**COMUNE DI VICENZA**

**PIANO REGOLATORE GENERALE**

**Variante ai sensi della L.R. 61/1985 art. 50 comma 4**

**PIANO REGOLATORE GENERALE  
OSSERVAZIONI – ISTRUTTORIA TECNICA**

N. 1

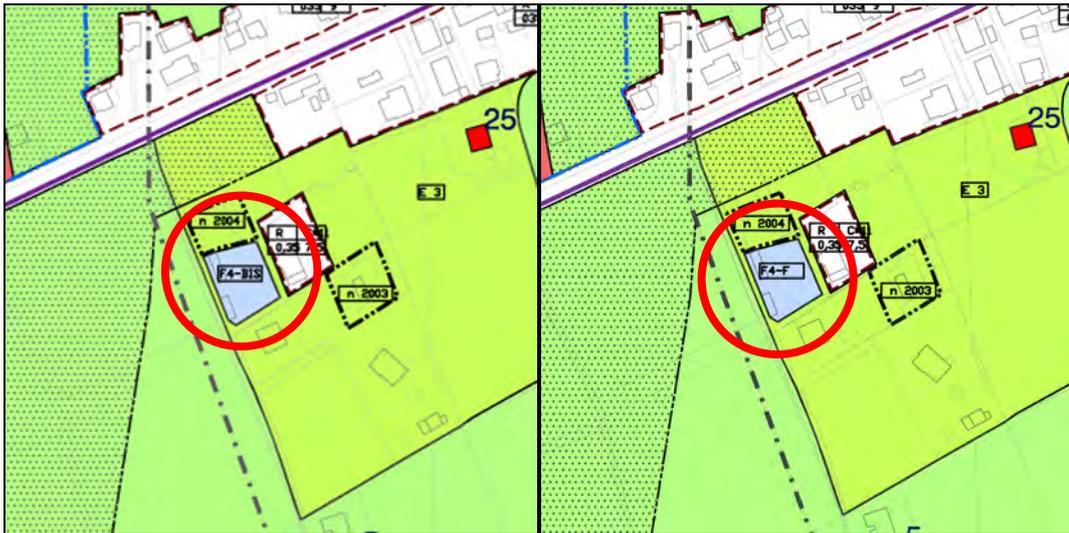
Si adegua il cartiglio in conformità al testo delle NTA, zona F4-F, area Ecocentro in via De Faveri

N. 2

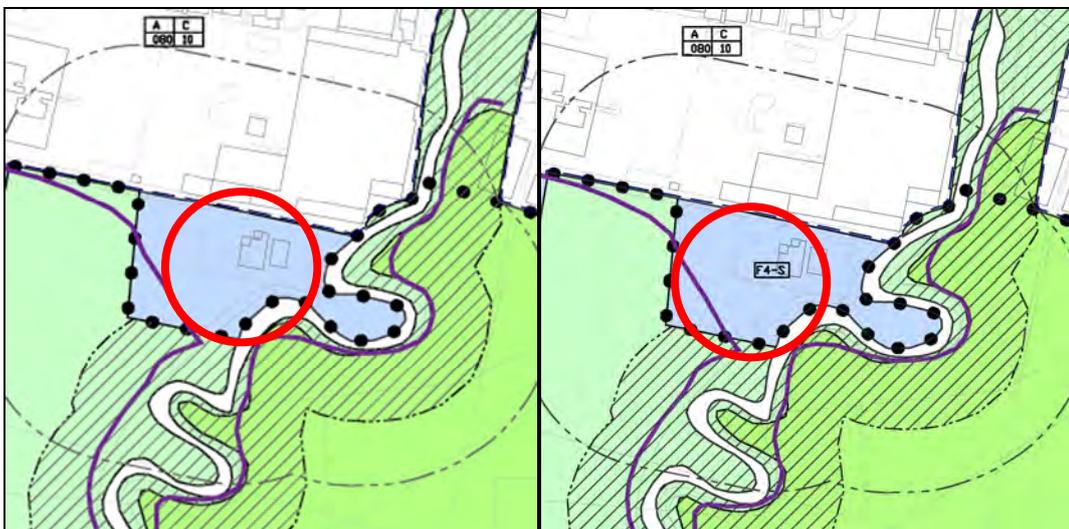
Si ripristina il cartiglio F4-S che individua il Depuratore esistente a est del quartiere di Laghetto.

N. 1

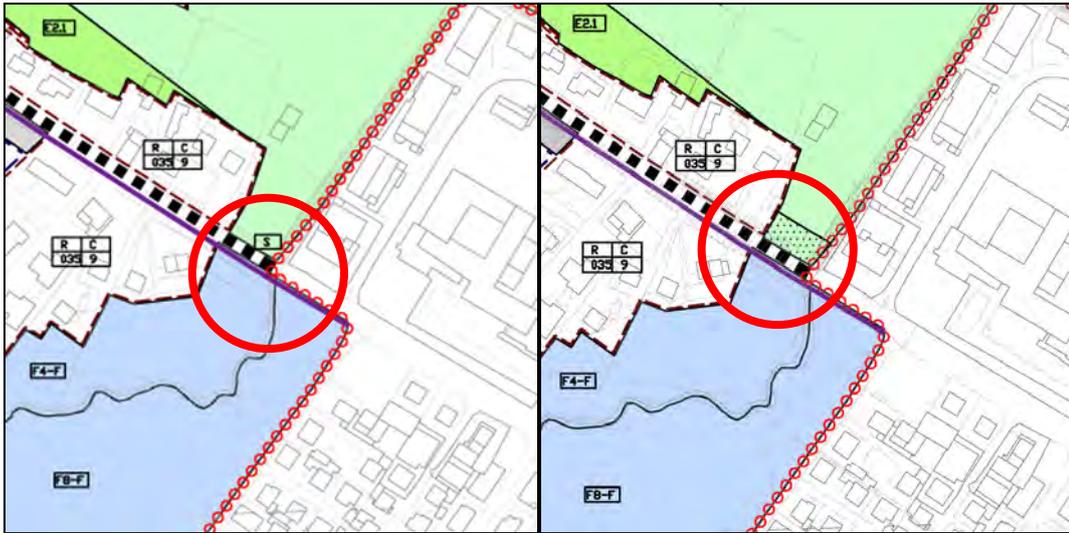
Si elimina il cartiglio zona S e si ripristina la fascia di rispetto stradale, come da vigente PRG, in conformità alla grafia di Variante Tecnica (Strada Padana verso Padova).

N. 2

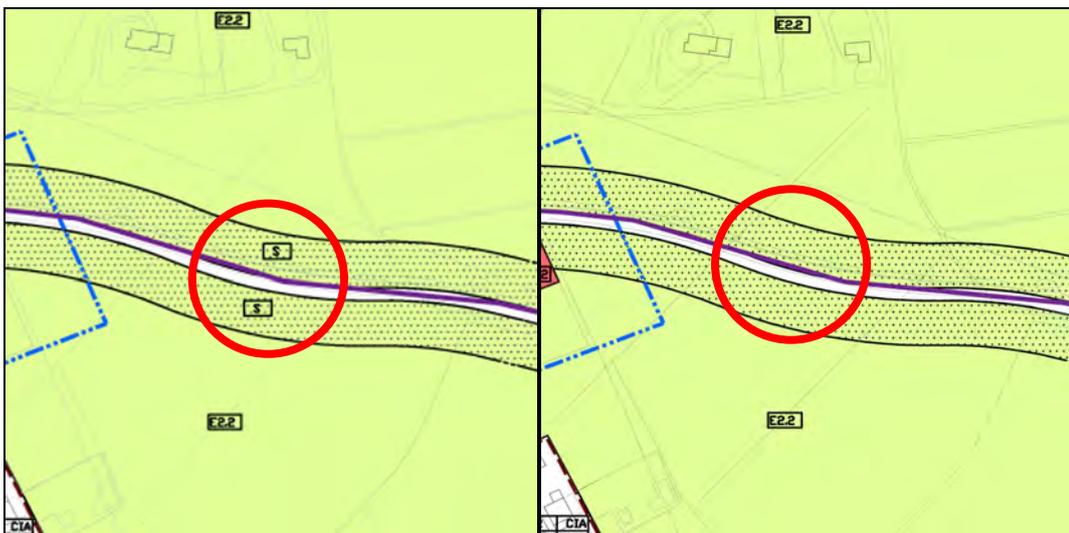
A sud della linea ferroviaria MI-VE in Via Martiri delle Foibe, si eliminano i cartigli S individuati, in conformità alla grafia di Variante Tecnica.

N. 3

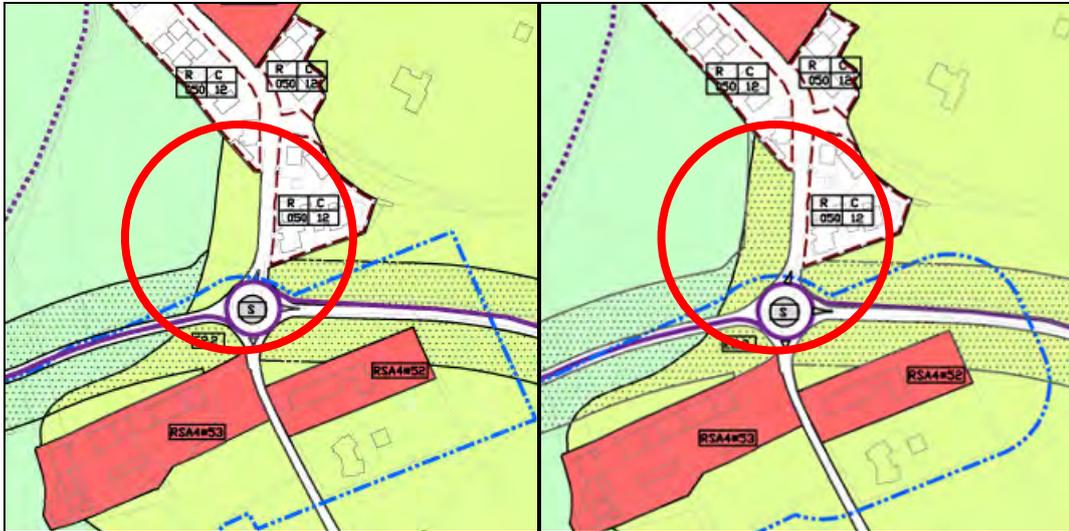
Si ripristina la fascia di rispetto stradale individuata, come da vigente PRG (Strada di Casale).

N. 4

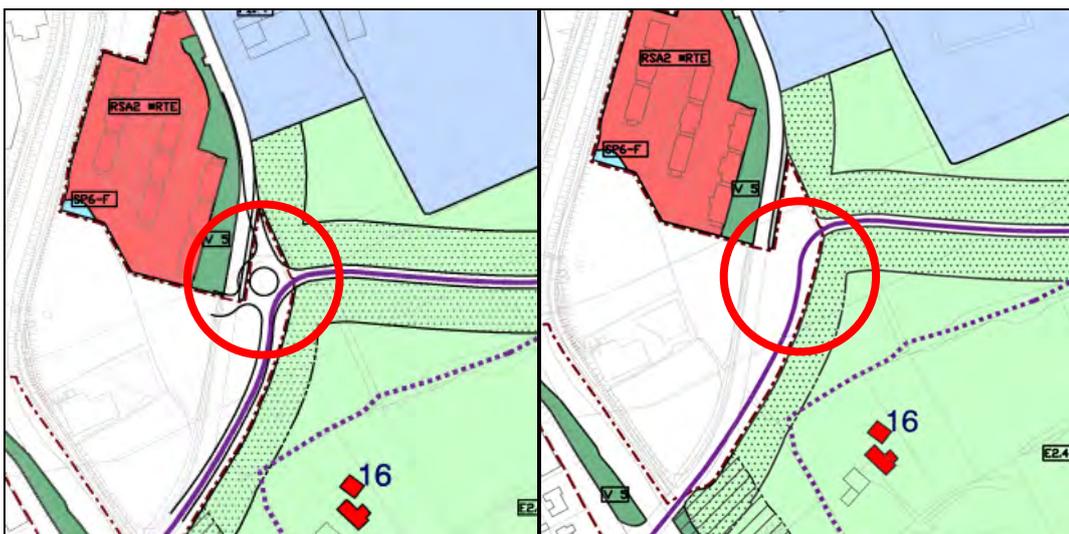
Lungo Viale dello Stadio all'incrocio con il prolungamento di Via Martiri delle Foibe, all'interno dell'ambito relativo al PIRUEA Cotorossi, si elimina la viabilità rappresentata in quanto non prescrittiva ma solamente indicativa.

N. 5

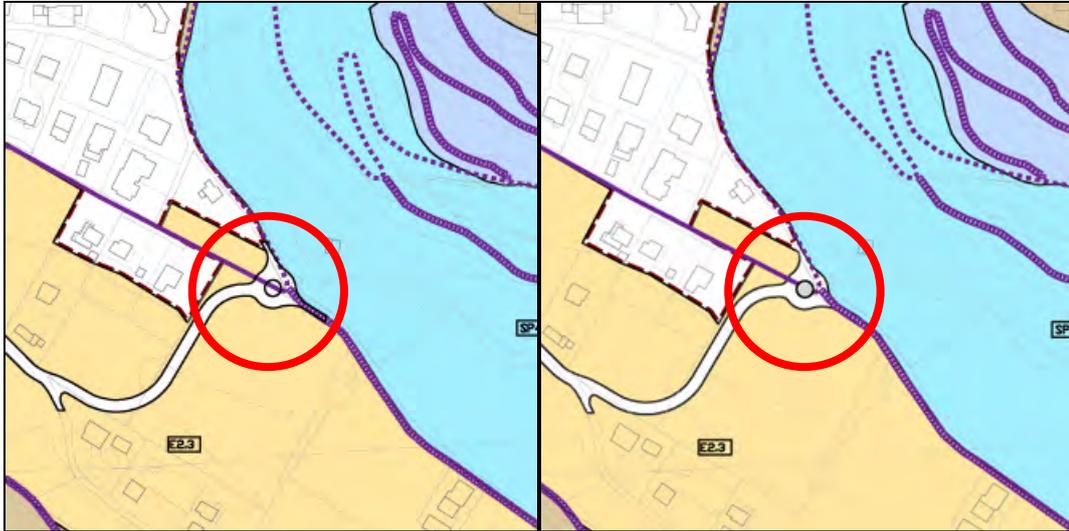
In località Gogna si individua come Zona di rispetto stradale S, lo spartitraffico centrale dell'esistente rotonda.

N. 6

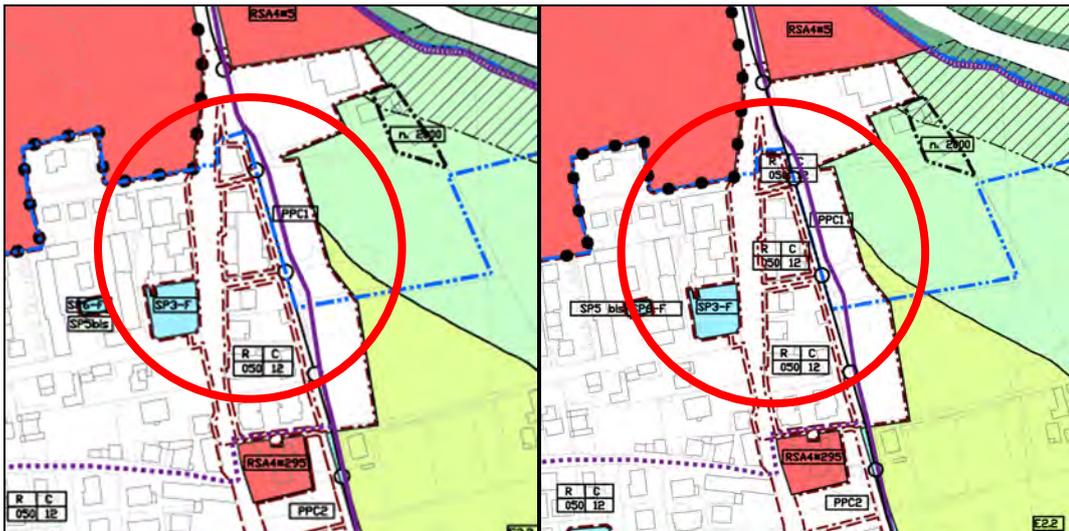
Si ripristina il cartiglio RC/0.5-12 in località Campedello, lungo Strada Riviera Berica.

N. 7

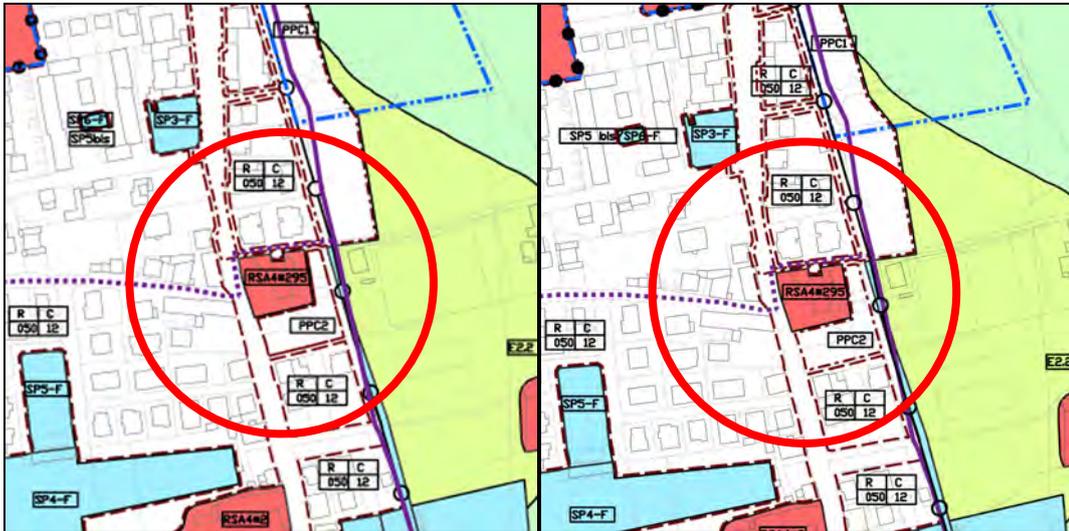
Viale Riviera Berica, il perimetro del PPC2 è individuato da linea in parte continua e discontinua anziché da tratto punto. Si corregge tale indicazione come da grafia di Variante Tecnica.

N. 8

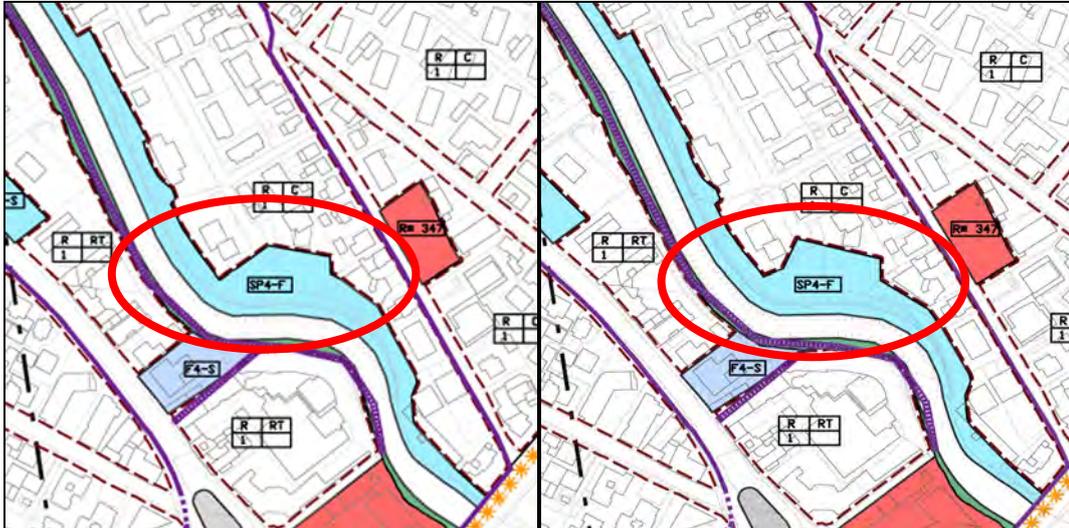
Si inserisce il numero 311 in riferimento al nucleo RSA4 localizzato in via Quadri, angolo con via Fusinieri.

N. 10

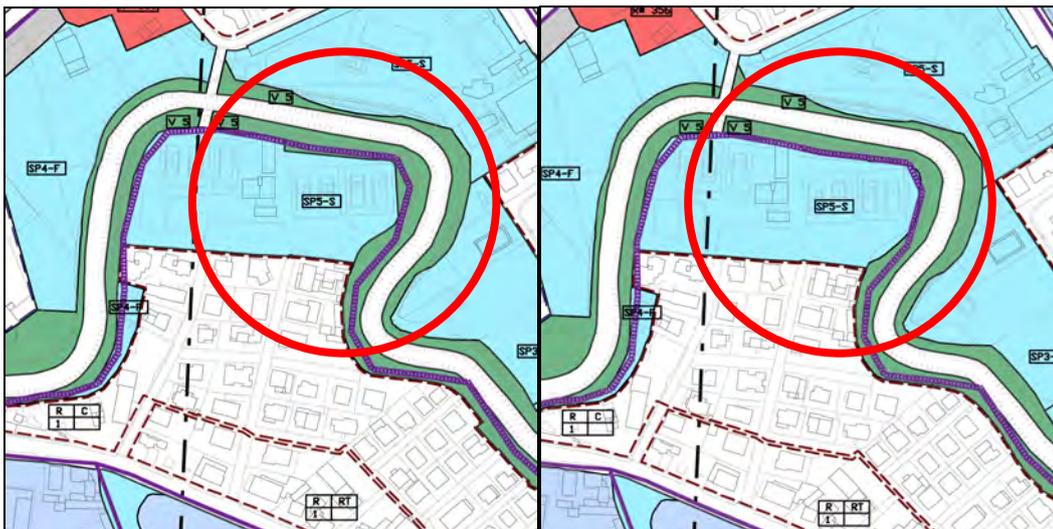
In relazione alla CTR aggiornata, si ripristina la zona SP5-S lungo l'argine del Bacchiglione, come da PRG vigente.

N. 11

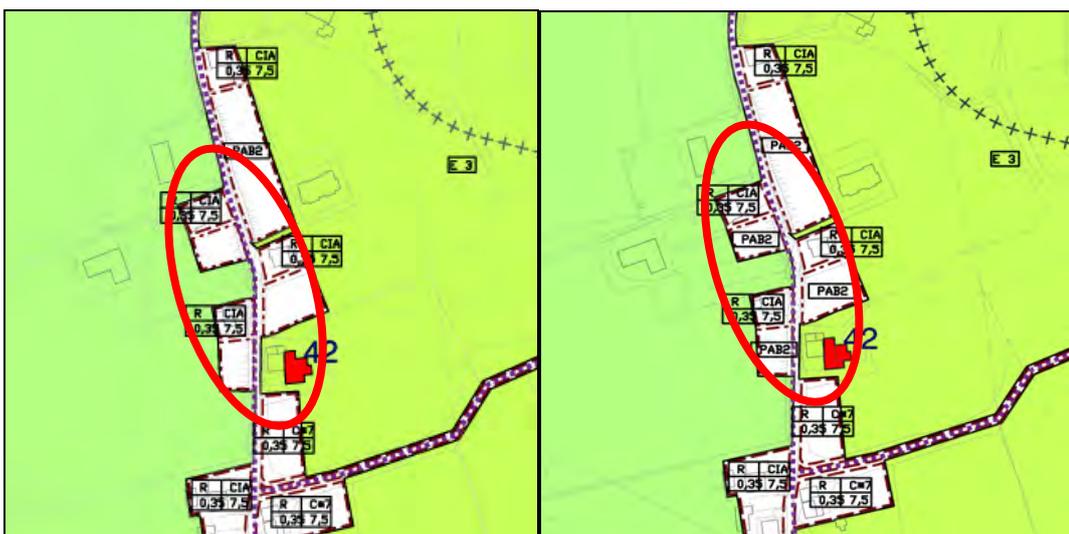
Si corregge l'indicazione di perimetro, come da grafia di Variante Tecnica, dell'area RE nella Frazione di Bertesina, in quanto sul lato ovest e in quello sud, lo stesso è rappresentato da doppia linea tratto punto.

N. 13

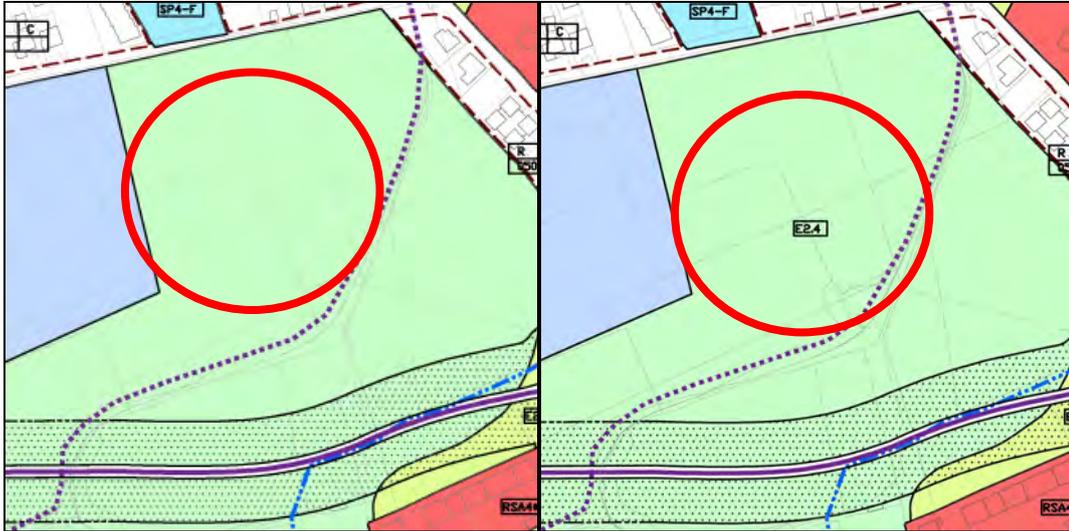
Al fine di rendere più chiara la lettura del PRG, si inserisce a nord del prolungamento di via Martiri delle Foibe, cartiglio distintivo della zona E2.4.

N. 1

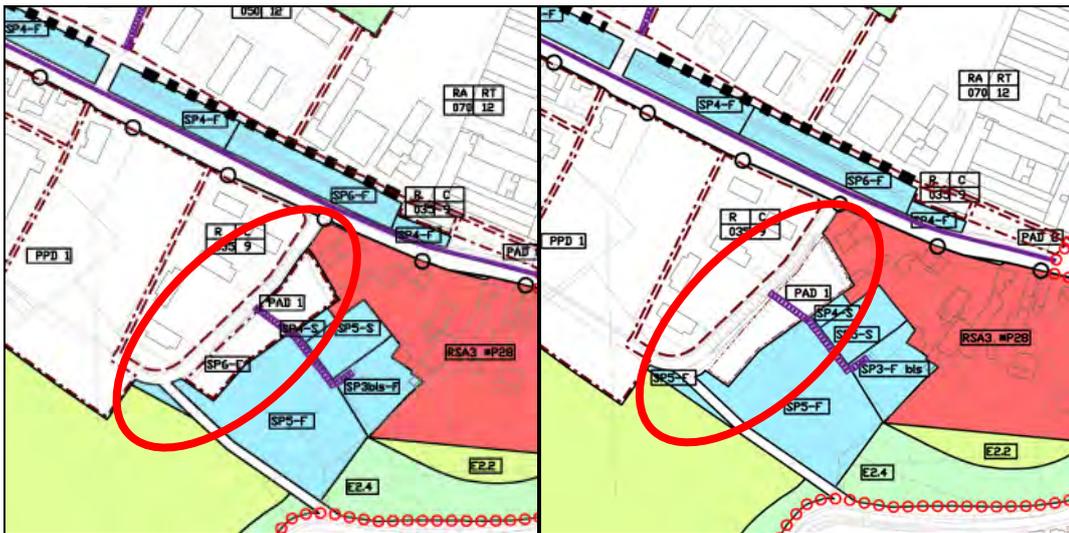
Relativamente all'ambito del PAD1 (Frazione di Debba), si ripristina la zona individuata come da vigente PRG in considerazione anche dello stato di fatto. Si inserisce il cartiglio dell'area triangolare a sud destinata a standard SP5-F e si elimina il cartiglio SP6 all'interno del PAD 1, coerentemente alla grafia di Variante (Piano disciplinato dalla scheda grafica di dettaglio).

N. 2

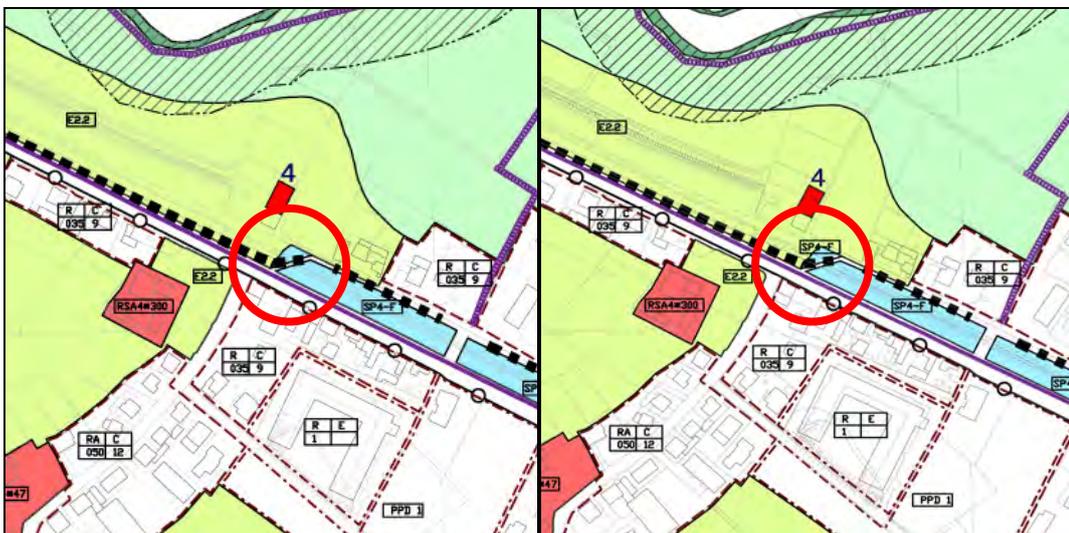
Al fine di rendere più chiara la lettura del PRG, lungo viale Riviera Berica, località Debba, si inserisce il cartiglio SP4-F.

N. 3

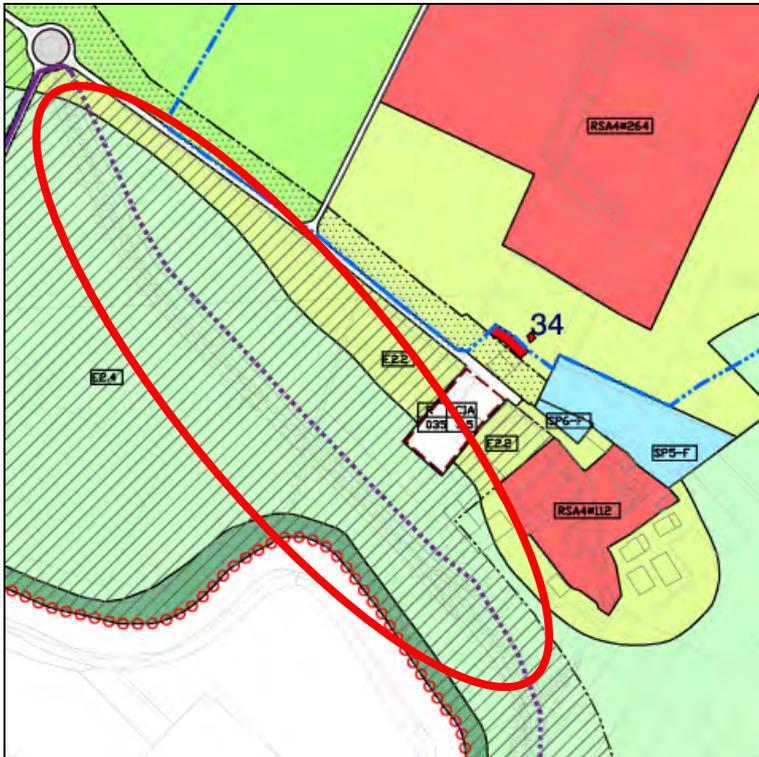
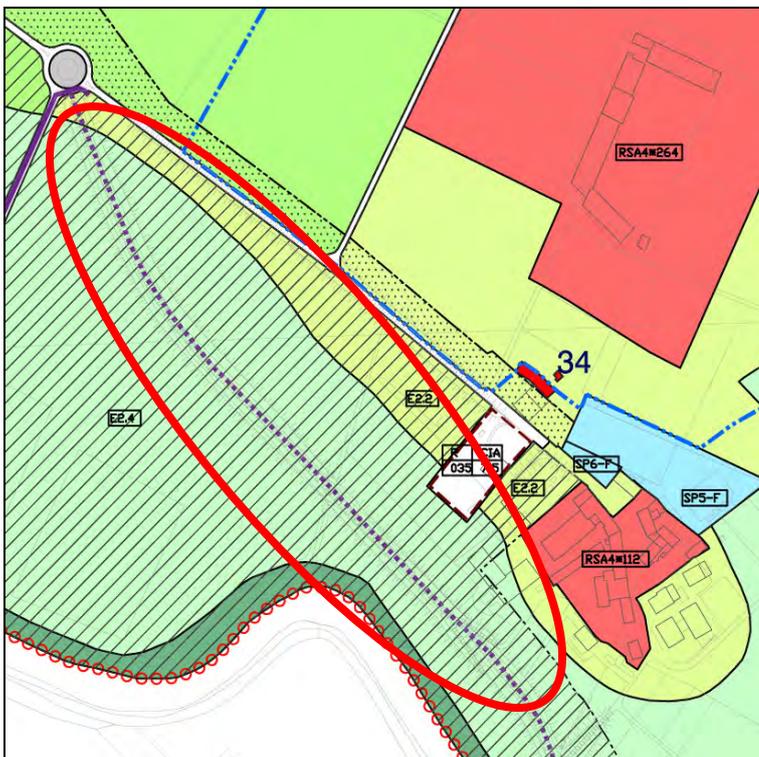
In località Debba–S. Pietro Intrigogna, si allinea il tratto di pista ciclabile con l'argine esistente, come da vigente PRG.

N. 6

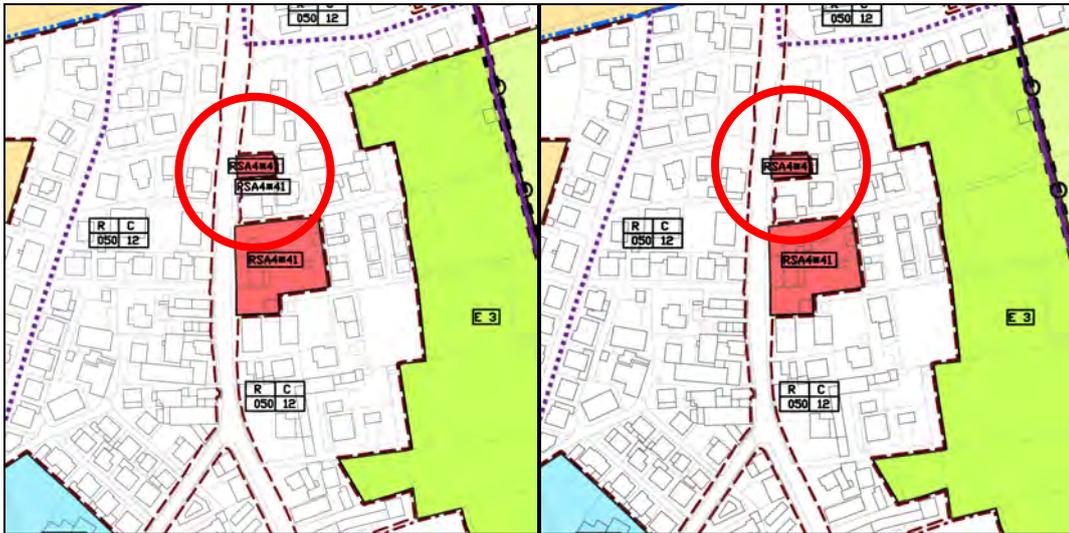
Con riferimento ai nuclei RSA4 n. 13 e n. 41 evidenziati, si elimina il doppio cartiglio.

Scheda RSA3, P2.2 Piano Norma zona Est – Corso Padova, Via Quadri.

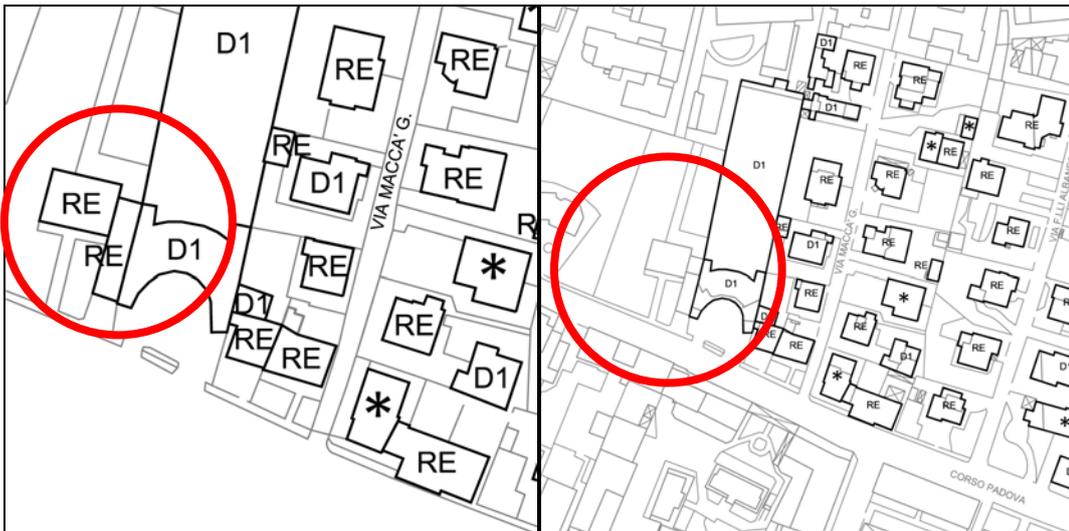
Si esclude dalle disposizioni della Scheda l'edificio a ovest con previsione RE, in quanto ricadente in altra zona di PRG.
